Wymiana filtra oleju w silnikach ROTAX® typ 912i, 912 oraz 914 (wszystkie wersje)

ATA System: 79-00-00 Układ smarowania

BIULETYN SERWISOWY

Wymiana filtra oleju w silnikach ROTAX® typ 912i, 912 oraz 914 (wszystkie wersje).

Rys. 1
Filtr oleju

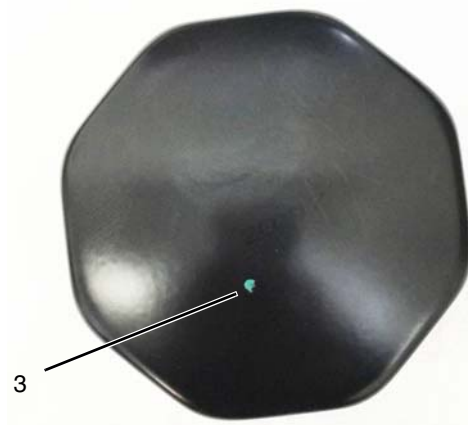
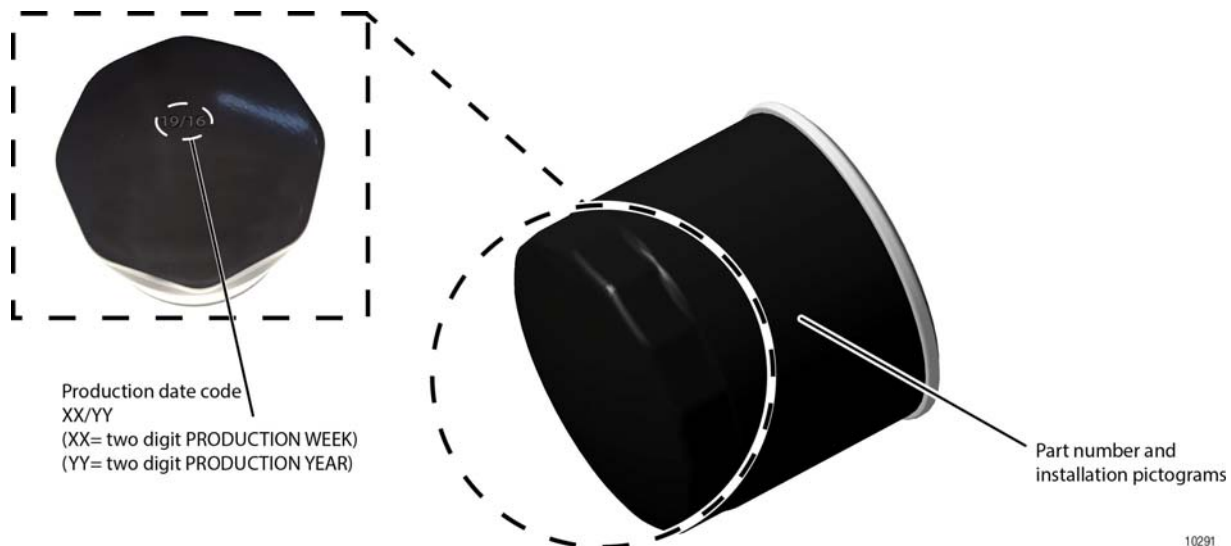
Z powodu odchyień w procesie produkcyjnym filtrów oleju mogą występować pęknięcia uszczelki filtra. W nielicznych przypadkach usterka ta może prowadzić do podcieków w okolicy uszczelki filtra oleju.

Krok	Procedura
1	Sprawdź w książce silnika, dokumentacji obsługowej lub dokumentach wysyłkowych, czy poniższy Biuletyn nie został już wykonany.
2	Sprawdź czy na wieku filtra oleju znajduje się zielona kropka znacznik (jak pokazano na Rys. 1) (w okolicy kodu produkcyjnego). <ul style="list-style-type: none">- zielona kropka znacznik obecna: filtr oleju jest OK, został sprawdzony przez producenta i może być użytkowany nawet w przypadku gdy kod produkcyjny znajduje się w zakresie 10/17 do 38/17. Żadne dalsze działania nie są wymagane.- brak zielone kropki znacznika: filtr oleju jest wadliwy, postępuj według instrukcji z sekcji 3.2). WSKAZÓWKA: Jeżeli występują trudności z odczytaniem kodu, użyj odpowiedniego oświetlenia (np. lampa UV, itp.).

Krok	Procedura
1	Zdemontuj filtr oleju zgodnie z IOT – Liniowa.
2	Zamontuj nowy filtr oleju zgodnie z IOT – Liniowa.

Krok	Procedura
1	Obejmij kwarantanną i/lub zdejmij z magazynu filtry oleju objęte biuletynem. Oznacz jako Niezdatne do użytku i odeślij na warunkach FOB do Autoryzowanego Dystrybutora ROTAX® lub jego Ośrodka Serwisowego.
